MRAe

**Avis délibéré de l'Autorité environnementale
Construction et exploitation de deux parcs éoliens,
dit de « Combaynard » et de « Puech Cambert »,
et démantèlement de 12 éoliennes sur le même site
sur les communes de BARRE et de MURAT-SUR-VEBRE (Tarn)**

**N° saisine: 2021-9333
Avis émis le 8 juin 2021
N° MRAe 2021APO48**

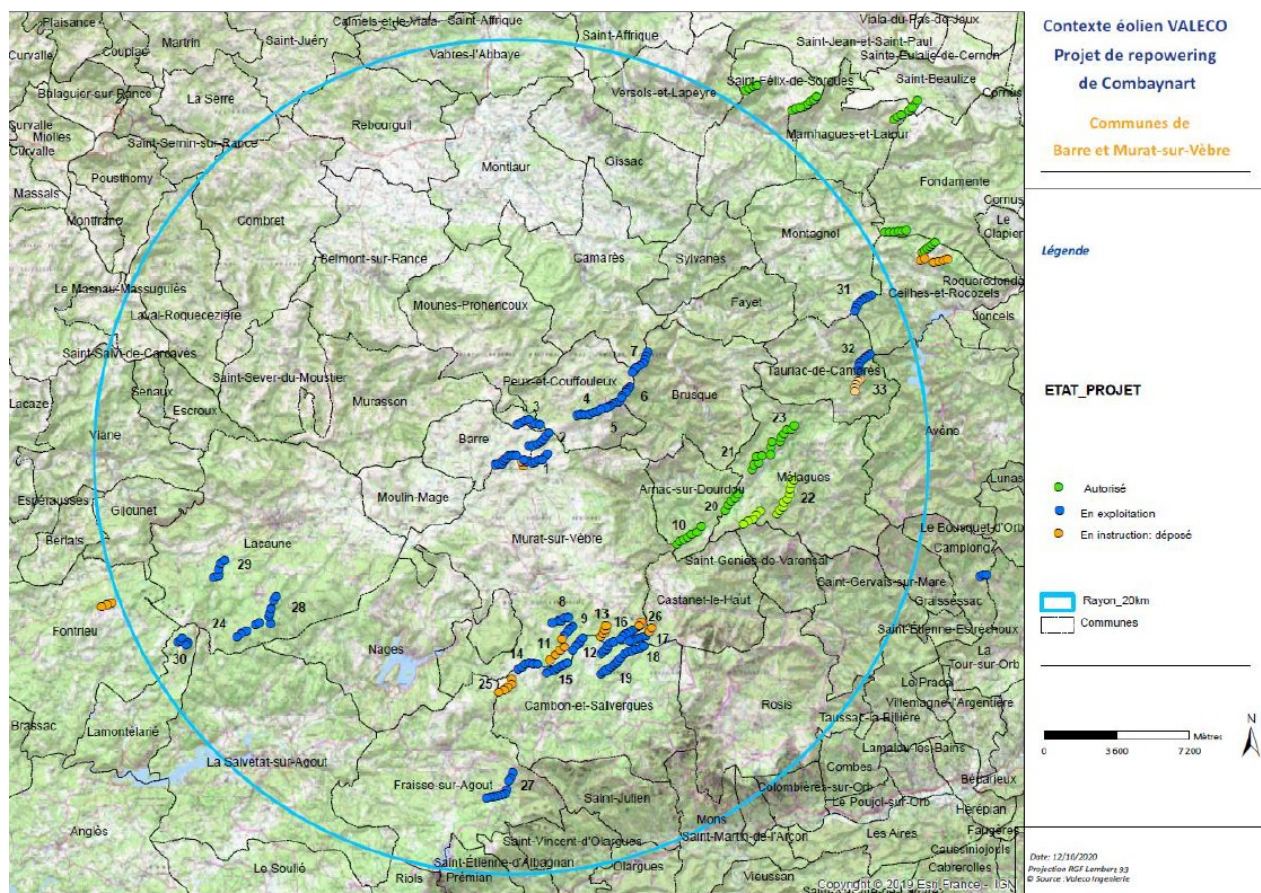
La commune fait partie du schéma de cohérence territorial des Hautes Terres d'Oc qui a été approuvé le 24 juin 2019. Le document ne localise pas les potentialités d'énergies renouvelables à l'échelle du territoire et renvoie à la charte du PNR du Haut-Languedoc qui comprend un document de référence territorial pour l'énergie éolienne. Ce document de référence qualifie la ZIP du projet comme présentant une sensibilité moyenne. Le projet vient s'implanter pour le bouquet de quatre éoliennes au sein d'un corridor de biodiversité à préserver identifié dans le schéma régional de cohérence écologique de l'ancienne région Midi-Pyrénées (corridor de plaine)⁷. Le dossier ne comprend pas d'analyse précise sur les impacts du projet sur les fonctionnalités écologiques de ce dernier.

La MRAe recommande d'évaluer les conséquences écologiques de l'implantation du projet au sein d'un corridor de biodiversité identifié au sein du schéma régional de cohérence écologique de l'ancienne région Midi-Pyrénées et d'expliquer en quoi les mesures d'évitement, de réduction et de compensation viennent atténuer les impacts générés.
